**INFORME DE HITO DE CONTROL
N° 022-2021-OCI/2901-SCC**

**“EJECUCIÓN Y SUPERVISIÓN DE LA OBRA:
AMPLIACIÓN Y MEJORAMIENTO DEL SERVICIO DE AGUA
POTABLE Y ALCANTARILLADO PARA LAS LOCALIDADES
DE SAN LUIS Y PARTE BAJA DE BAGUA GRANDE,
PROVINCIA DE UTCUBAMBA - AMAZONAS”**

HITO DE CONTROL N° 1: EJECUCIÓN DE OBRA

Imagen n.º 5

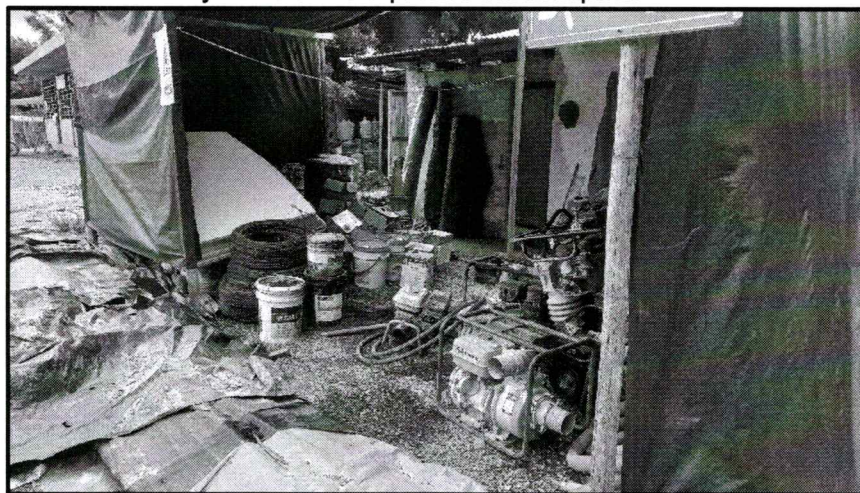
Asimismo, es de indicar que, se evidencia una carpa provisional de manto arpillera (costal), en donde se almacena los equipos livianos de obra, así como algunos materiales de construcción (alambre n.º 8), entre otros; cuya carpa no cubre toda el área para proteger a los equipos livianos y materiales almacenados en ella, generando el posible ingreso de aguas pluviales al interior de la carpa, conllevando al deterioro de los equipos que se encuentran almacenadas en ella, conforme se muestra en la siguiente imagen:

Tomas fotográficas almacenamiento de equipos livianos y alambre n.º 8 expuestos a la intemperie.

Imagen n.º 6

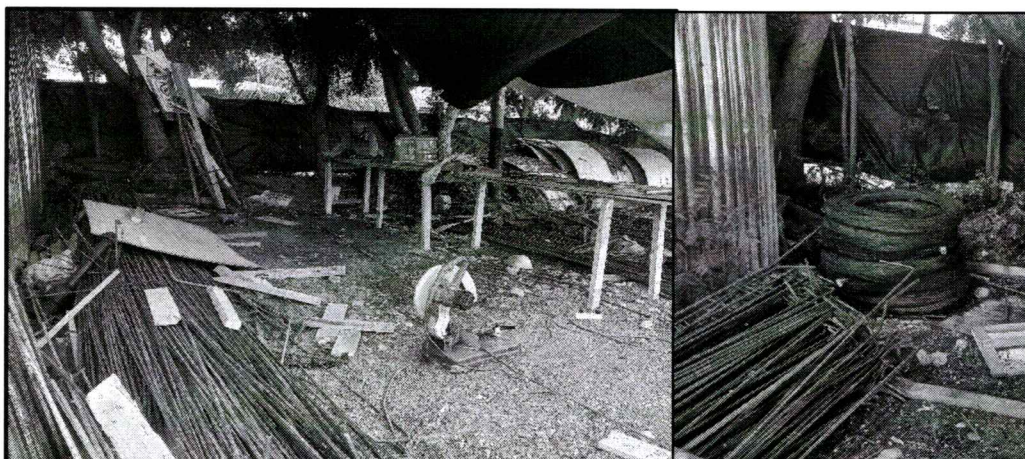
Así también, se evidencia en el Banco de Acero (habilitación de acero), materiales como acero de construcción corrugado y alambre n.º 8 expuestos al contacto con el suelo e intemperie, generando que dichos materiales estén expuestos a oxidarse y pierdan su vida útil, conforme se muestra en la siguiente imagen:

Tomas fotográficas Banco de Acero - almacenamiento de acero corrugado y alambre n.º 8 expuestos al contacto con la humedad del suelo.

Imagen n.º 7

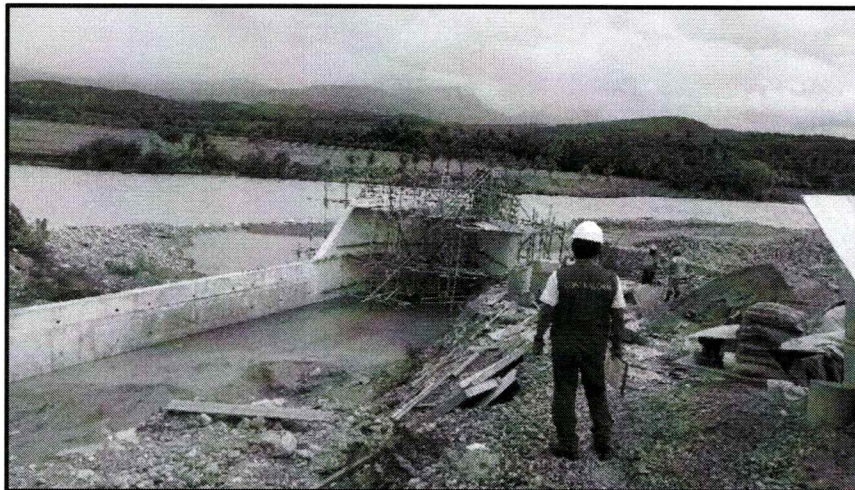
Sobre el particular, de la visita a obra el 9 de diciembre de 2021, se advierte la falta de implementación de las medidas de seguridad y salud en el trabajo, cabe señalar que si bien, el personal designado por la entidad en el cargo “Seguridad y Salud en el Trabajo”, presentó el informe de “Implementación del plan de seguridad y salud en el trabajo”, de la verificación física y lo consignado en el Acta, se evidencio que en: “(...) los trabajos de encofrado de muro de contención de concreto armado, se vienen utilizando andamios de madera, el personal no utiliza arnés, teniendo en cuenta que la altura supera 1.80 m.”, situación que transgrede los numerales 20.1 y 21.1 de la Norma G.050 Seguridad durante la Construcción, conforme se aprecia en la siguiente imagen:

Tomas fotográficas a denotando el uso de andamios de madera,

Imagen n.º 10

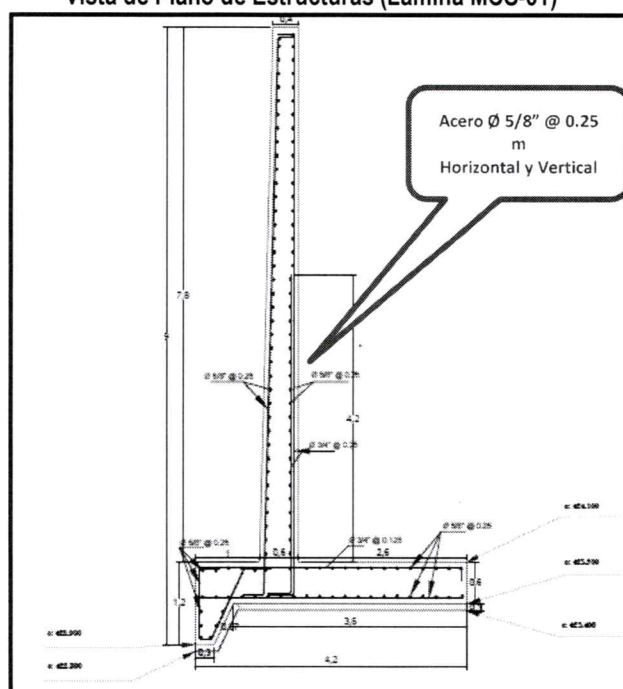
- iii. Respecto a la partida “02.01 Muro de Contención”, la distribución de acero colocado en los paños 7 y 8 evidenciado no obedece al plano de Estructuras (Lamina MCS-01).

Se evidencio que se viene ejecutando la construcción del muro de contención en los paños 7 y 8, sin considerar la distribución de acero que obedece el plano de estructuras (Lámina MCS-01), al respecto, en el Acta de Visita de Control, se dejó en constancia de la colocación de acero de 5/8” en sentido horizontal la separación es variable siendo la mayor medida tomada de 33.5 cm y en el sentido vertical cada 26.5 cm, como se aprecia en las imágenes siguientes:

Imagen n.º 13

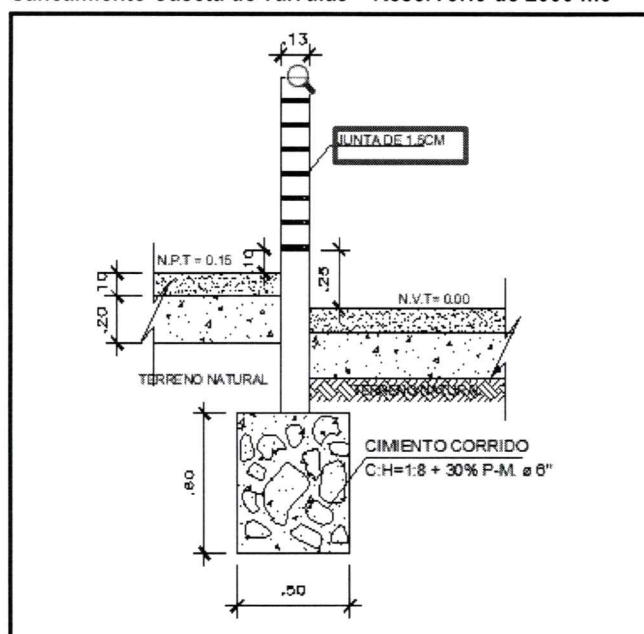
- iv. Respecto a la partida “06.02.04.01. Muros de ladrillo kk 18 hueco de sogá, c: a, 1:4, junta 1.5 cm.”, el espesor de mortero excede al indicado en especificaciones técnicas.

En los muros de albañilería asentado de sogá de caseta de válvulas de Reservorio, se observó falta de uniformidad en los espesores de juntas, lo cual contraviene las especificaciones técnicas y detalles de planos de Saneamiento (Lamina R-ECD-03), en el cual se indica que el espesor de mortero debe ser de 1.2 cm a 1.5 cm como máximo.

Al respecto, de acuerdo a lo sustentado en la norma E.070 albañilería, donde se indica la importancia de los espesores de juntas en el asentado de unidades con mortero; el excederse en el espesor de juntas mayor a 1.5 cm, ocasiona que el muro se debilite sustancialmente; asimismo, al tener una junta menor a 1.0 cm, genera que la unión entre ladrillos quede débil, situación que podría conllevar a afectar la durabilidad de la Obra, tal como se muestran en las siguientes imágenes:

Imagen n.° 15

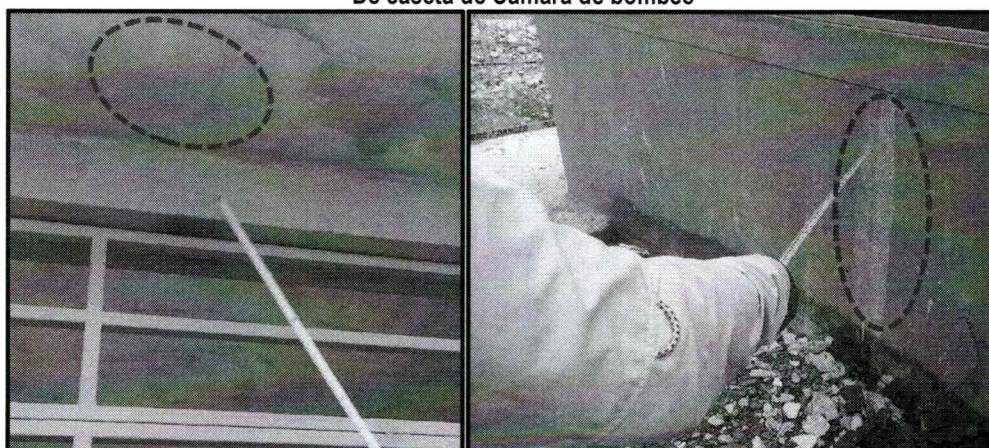
- v. Respecto a la partida “04.03 Caseta de Cámara de Bombeo” y sus sub partidas “04.03.03. Revoques enlucidos y moldaduras” – Adicional de Obra n.° 1; los tarrajeos presentan fisuras.

En los tarrajeos de muros de interiores y exteriores, cielorraso, se evidencia fisuras en el tarrajeo, esta situación podría haberse generado por movimientos en la base o por asentamientos naturales de la misma edificación. Pero, también pueden surgir por absorción y retención de humedad, por la calidad de los materiales de unión como cemento, presencia de arcilla en la arena que forma parte del mortero, si bien esto no refleja un problema estructural, pero esta situación afecta la estética de la estructura.

**Vista de fisuras en el tarrajeo de muros interiores y exteriores, cielorraso
De caseta de Cámara de bombeo**

Imagen n.° 16

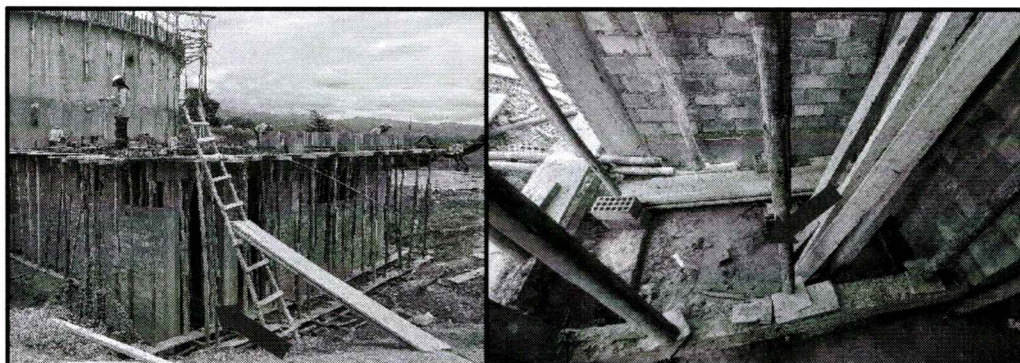
**Tomas fotográficas denotando falta de falso piso en ambiente de caseta de cloración
Caseta de Válvulas – Reservorio de 2000 m3**

Imagen n.º 18

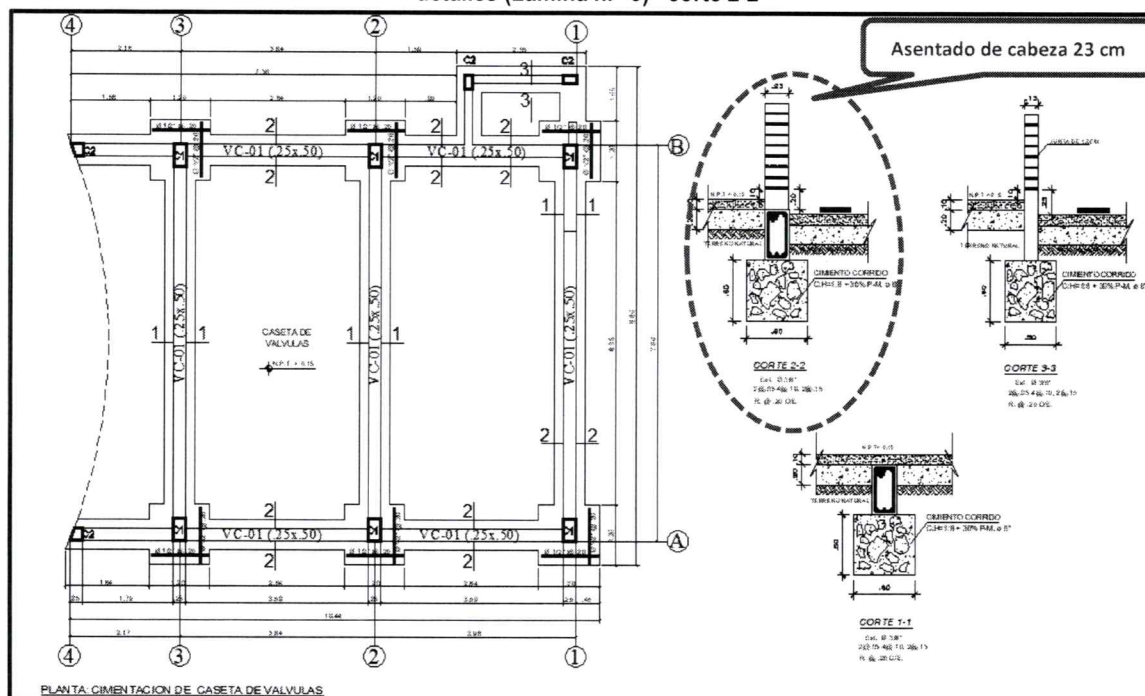
06.02.04.	MUROS Y TABIQUES DE ALBAÑILERIA					
06.02.04.02.	MUROS DE LADRILLO KK 18 HUECO DE CABEZA, C:A:1:4 JUNTA 1.5 CM (ver imagen n.° 17 y 18)	m2	9.00	9.00	100.00%	AVANCE FÍSICO REAL NO CONDICE CON LO VALORIZADO. Según el sustento de metrado presentado por el Residente de Obra, se valorizo 9.00 m2 de muro de ladrillo asentado de cabeza, sin embargo, según lo evidenciado en la inspección a la obra y verificación de planos, los ejes donde debería realizarse este tipo de asentado de cabeza no conciden con lo ejecutado, pues se evidencia un asentado tipo sogá.
